DTS/DTSN タブレットPCホルダ - iPad用 - 1軸タイプ - クランプレバー / 六角ナット保持 仕様変更

[DTS-AA]

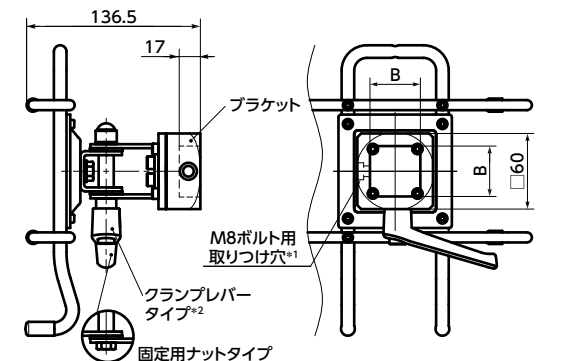
*2: クランプレバータイプ **[DTS]** のクランプレバーの止めねじを六角穴付きからヘキサロビュラ穴付きに変更しました。

[DTS-PB]

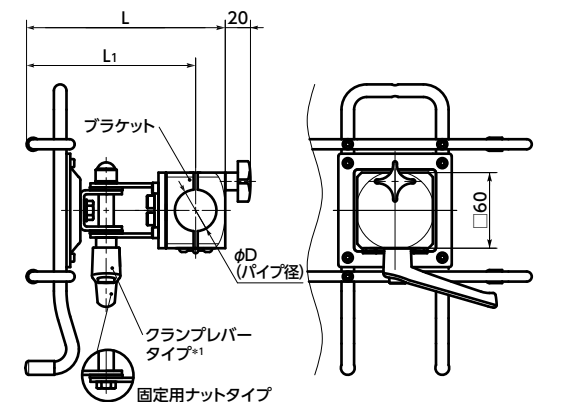
*2: クランプレバータイプ **[DTS]** のクランプレバーの止めねじを六角穴付きからヘキサロビュラ穴付きに変更しました。

*1: クランプレバータイプ **[DTS]** のクランプレバーの止めねじを六角穴付きからヘキサロビュラ穴付きに変更しました。
